建筑工程设计方案审查及调整批前公示

项目立案号：2024160000043865

一、增城挂绿广场商住小区项目位于广州市增城区荔城街中山路与西园路交汇处，项目用地面积为3375.21平方米，不动产权证为：粤〔2020〕广州市不动产权第10800103号，于2019年7月15日批复了建筑工程设计方案（穗规划资源业务函〔2019〕7918号）。其中住宅有115套，已预销售48套。商铺有65套，全部未售。本次送审规划方案的主要调整内容如下：

原规划批准总平面示意图

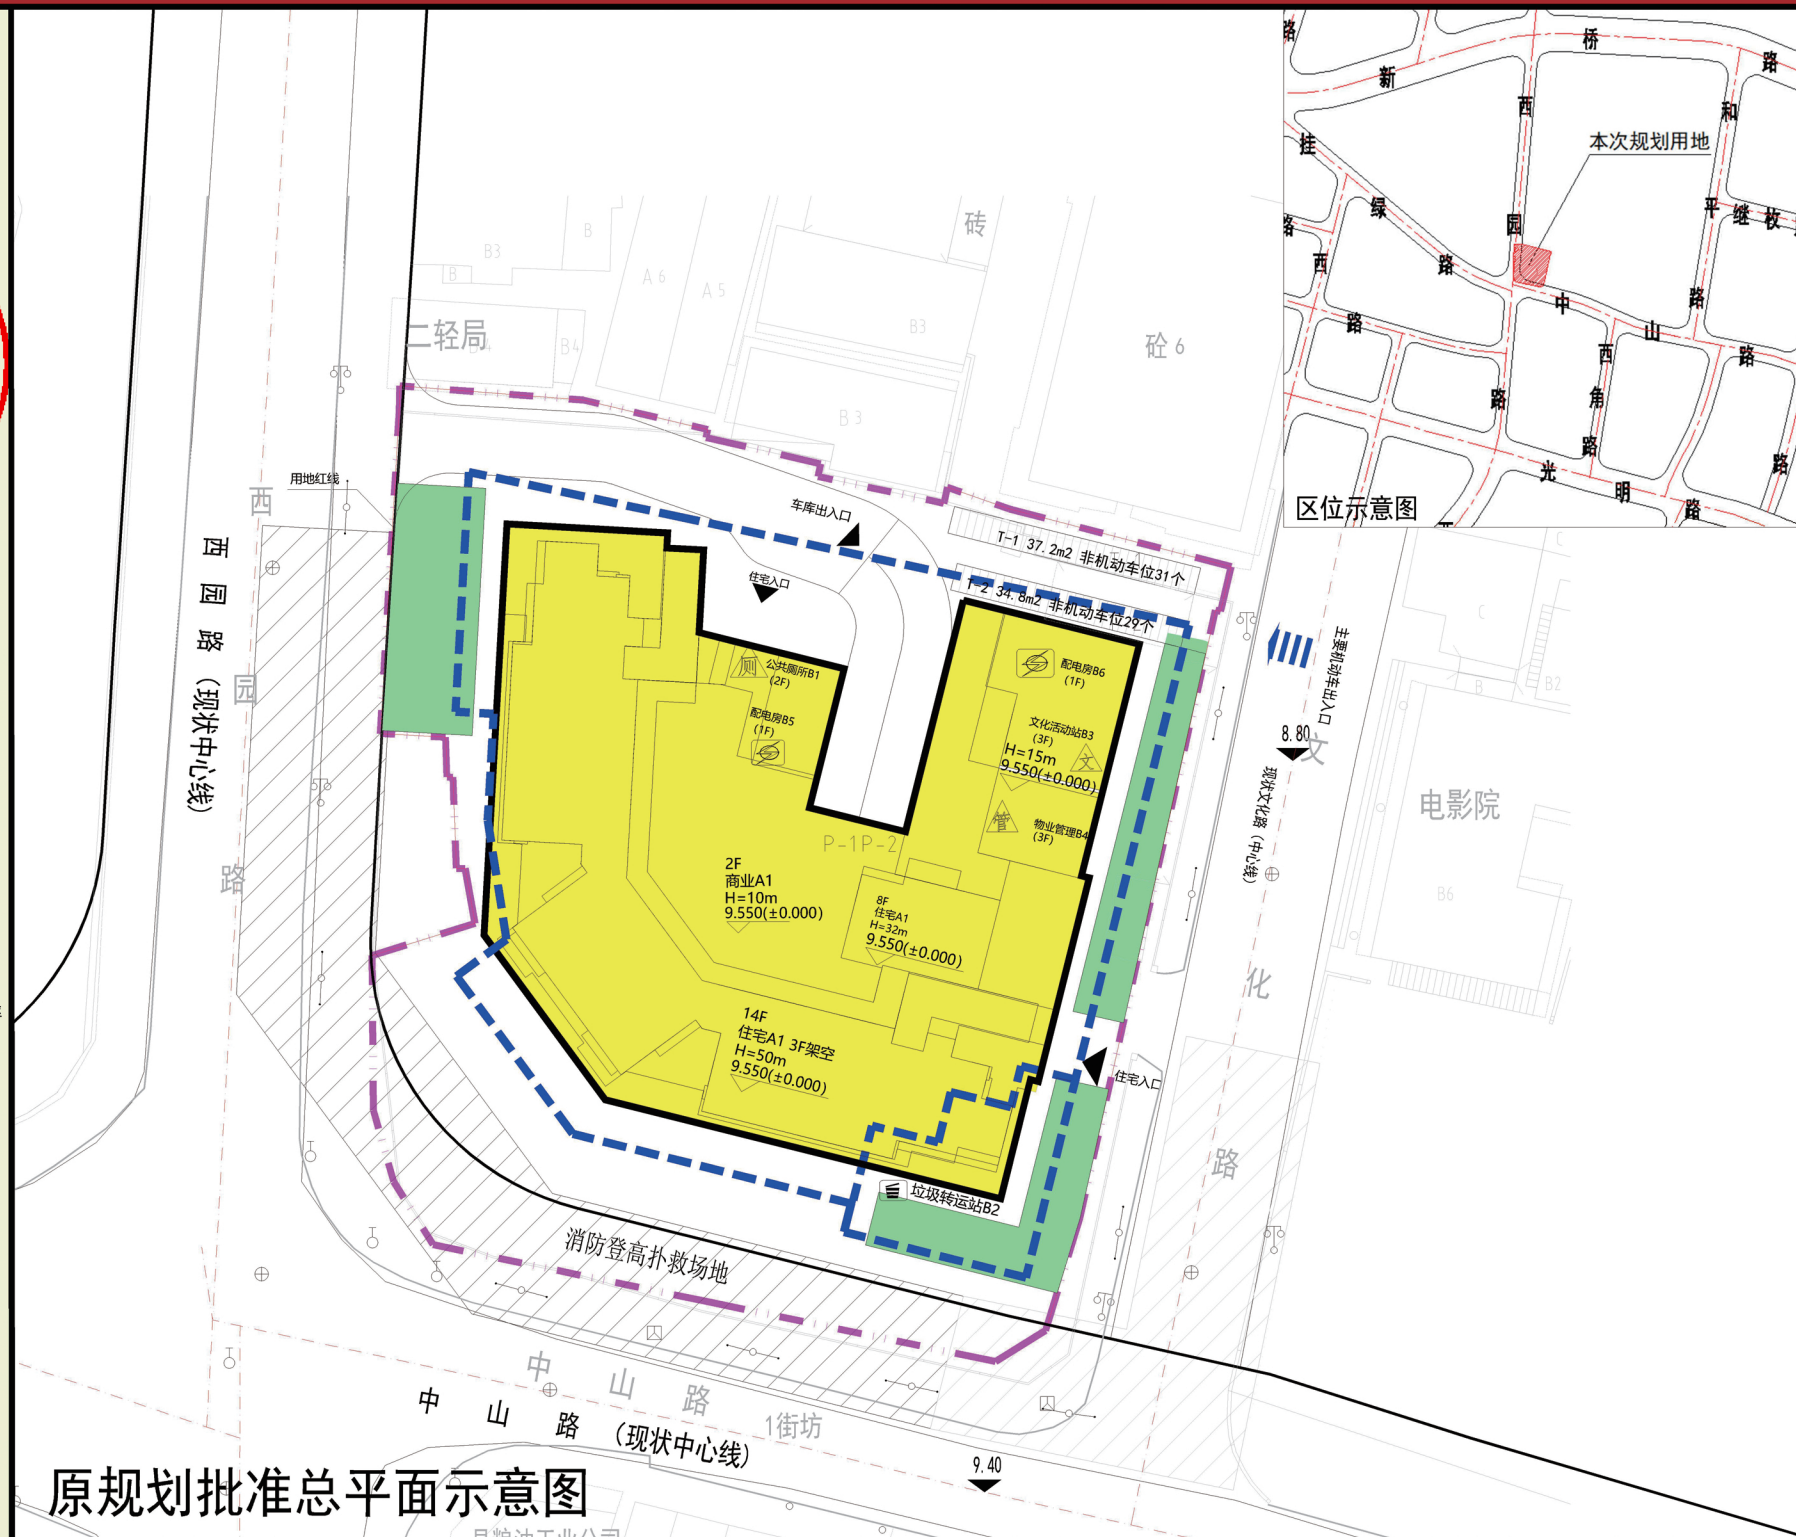
- （1）地块内北侧增加宅旁绿地；
- （2）地块内西北侧宅旁绿地取消；
- （3）西园路、中山路方向的消防登高扑救场地位置调整；
- （4）地块内北侧近地下室车库入口位置增加宅旁绿地；
- （5）地块内东北侧增加宅旁绿地；
- （6）地块内东南侧宅旁绿地范围调整；
- （7）总建筑面积不变，绿地面积由318.69平方米调整为322.3平方米，绿地率10.2%调整为10.3%。

二、本次调整区域的主要经济技术指标为：总用地面积3375.2平方米（不变），规划建设用地3127.5平方米（不变），总建筑面积15150平方米（不变），计算容积率建筑面积10000平方米（不变），其中住宅建筑面积6758平方米（不变），商业建筑面积2715平方米（不变），配套公建建筑面积510平方米（不变），非配套公建建筑面积18平方米（不变）；不计算容积率建筑面积5150平方米（不变），其中地下车库及设备用房建筑面积4419平方米（不变），架空层建筑面积731平方米（不变）。容积率3.2（不变），建筑密度49.9%（不变），绿地率10.3%（增加0.1%），机动车位数84个（不变），非机动车位数60个（不变）。三、具体详见附图。
